RÉGION DE BRUXELLES-CAPITALE
LE COLLÈGE D'URBANISME

Avis n°5323/21/9/FD – 21/3621

AVIS

CONCERNE : Recours au Gouvernement de la Région de Bruxelles-Capitale introduit par la s.a. SOGERIM CONSTRUCTION représentée par Monsieur Laurent DELGOUFFRE contre la décision du fonctionnaire délégué de refuser le permis d'urbanisme tendant à démolir 2 maisons unifamiliales construire un immeuble à appartements comprenant 9 appartements et un parking couvert de 13 places (lot n°2 du permis de lotir dénommé « Les jardins de Boondael »), chaussée de Boitsfort 32 – 34 à Ixelles.

Figure 1 : plan de situation existante, relevé de la couronne du pin par géomètre du 13.08.2018. Sur ce plan, la DMS a ajouté la limite de la couronne avant taille drastique (sur base de l'image Brugis 2017) et la limite approximative de la zone de protection réelle.

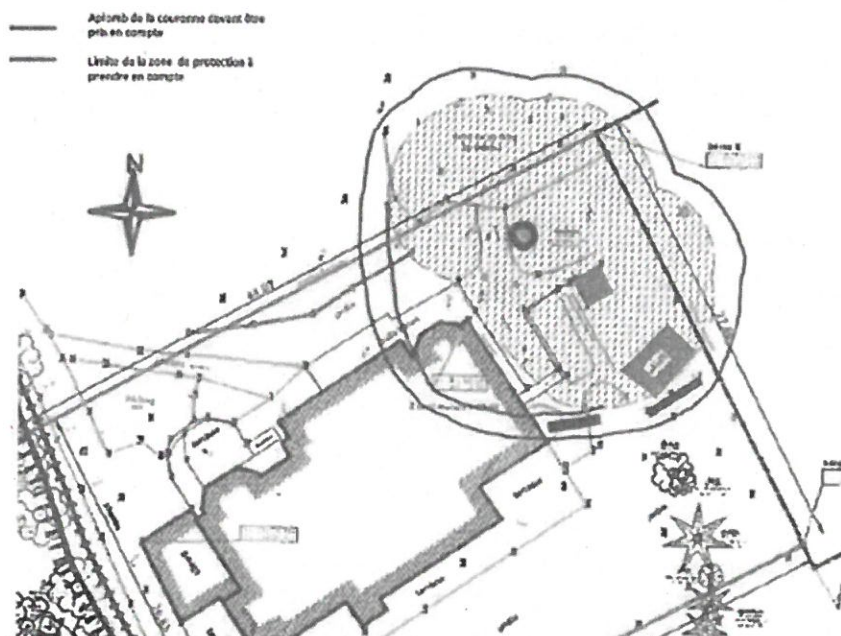
Dans le 'Plan d'implantation - situation projetée', le coin le plus proche de la nouvelle construction et l'emprise du sous-sol sont à 9m du centre du tronc de l'arbre, c'est-à-dire en contact avec la circonférence de la couronne du pin (partie aérienne et partie souterraine). Le 'Plan de l'Etage -2' présente également des fondations de l'immeuble situé à 9m du centre de l'arbre.

Ces différences significatives, au bénéfice du projet mais au détriment de l'arbre, signifient un premier obstacle à la délivrance du Permis unique car elle est contraire aux décisions antérieures de la CRMS.

Figure 2 : extrait du plan de situation projetée. Implantation du bâtiment existant et du futur parking souterrain (pointillés). Dimensions de la couronne du pin erronées.

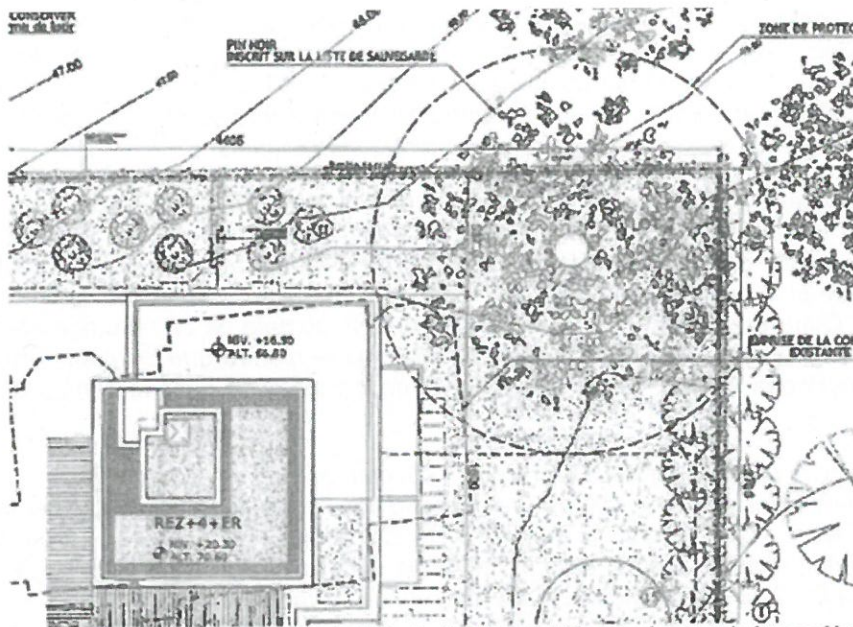
Le projet prévoit, dans le périmètre de protection, au niveau du coin nord-est de l'immeuble, des balcons, ainsi qu'une terrasse dallée, bien plus large que la dalle bétonnée actuelle. Un trait pointillé montre également la limite du parking sous-terrain (niveau -2). Celui-ci est selon le dossier adjacent à la zone de protection. En se basant sur le relevé de géomètre, il semble évident que le parking est à construire sous la couronne. Enfin, en situation projetée, une clôture et une haie sont ajoutées en limité du terrain, ce qui nécessite de passer directement

sous la couronne de l'arbre et même à proximité directe du tronc. Des plantations arbustives (essences non précisées) sont également prévues pour faire un écran visuel avec la parcelle voisine.

Extrait de la note explicative, page 15.

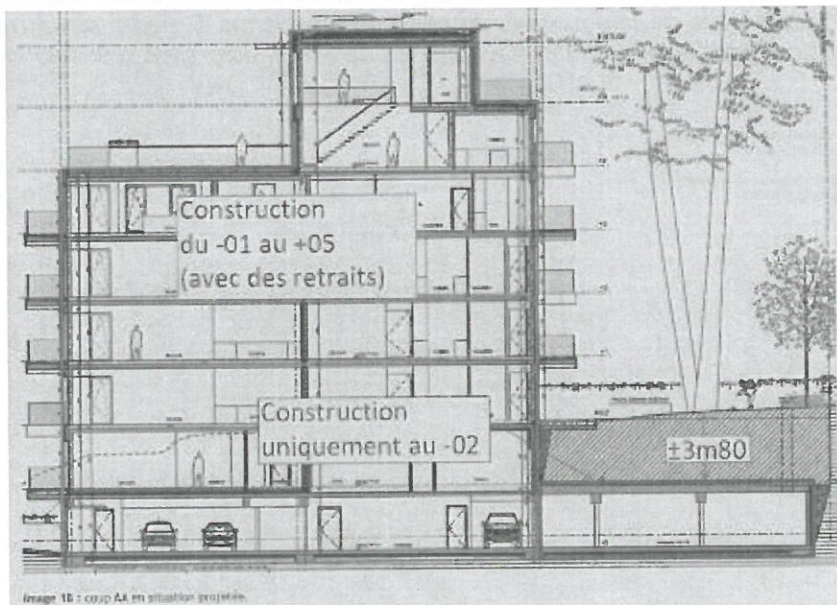
L'emprise du nouveau bâtiment est très importante. Les techniques de terrassement sont décrites uniquement pour ce qui concerne l'aménagement du niveau -2 (parois berlinoises et excavation du sol entre elles jusqu'à la fondation du parking). Les terrassements pour les fondations du reste de l'immeuble seront à priori classiques et leur emprise sera donc importante. Sur la parcelle en travaux, les racines de l'arbre protégé risquent donc d'être coupées net aussi bien au sud-est qu'au sud-ouest, et ce directement à la limite du périmètre protégé. En tenant compte du fait que cela s'ajoute aux racines déjà perdues côté est, et même en l'absence de racines sous le bâtiment existant, cela représente une perte de près de la moitié des racines qui assurent l'ancrage (racines cordes) et l'alimentation de l'arbre (racines fines). Cela s'accompagne en outre d'une forte minéralisation de la parcelle.

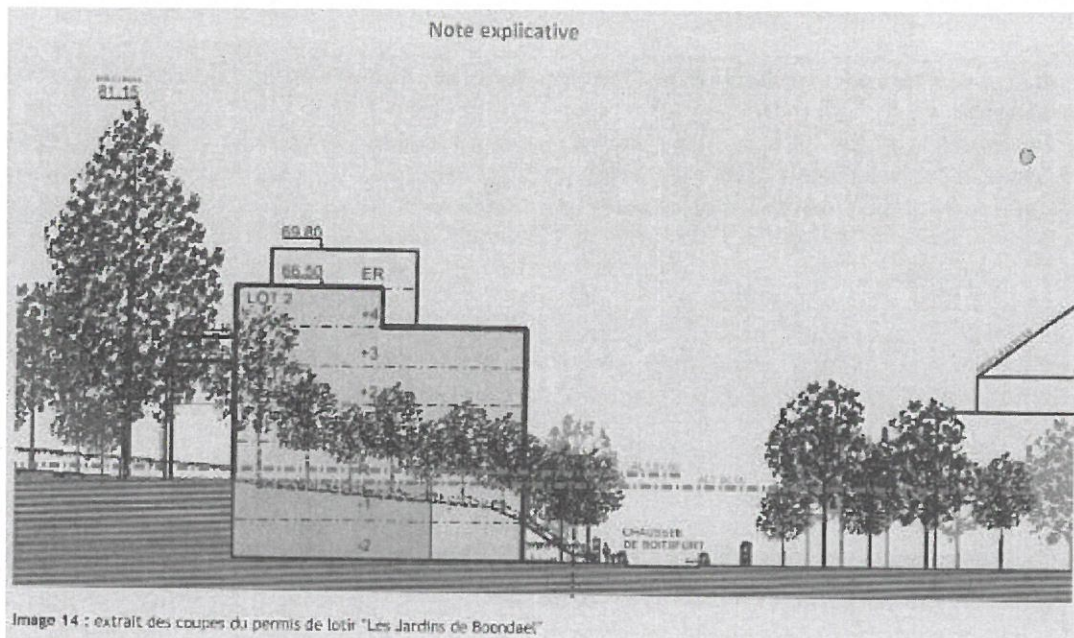
Le démontage de la cabane de jardin n'est pas décrite dans la note d'intention alors qu'il s'agit bien d'une intervention supplémentaire directement sous la couronne de l'arbre.

La note explicative prévoit un terrassement de surface au pied de l'arbre préalablement à tout démarrage de travaux afin de déterminer au mieux l'emprise de son système racinaire. Cette

intention est certes louable mais sa mise en œuvre s'avère néfaste pour l'arbre. Une tranchée réalisée manuellement en périphérie de la zone de protection afin de couper les racines rencontrées, selon les règles de l'art, serait bien plus utile.
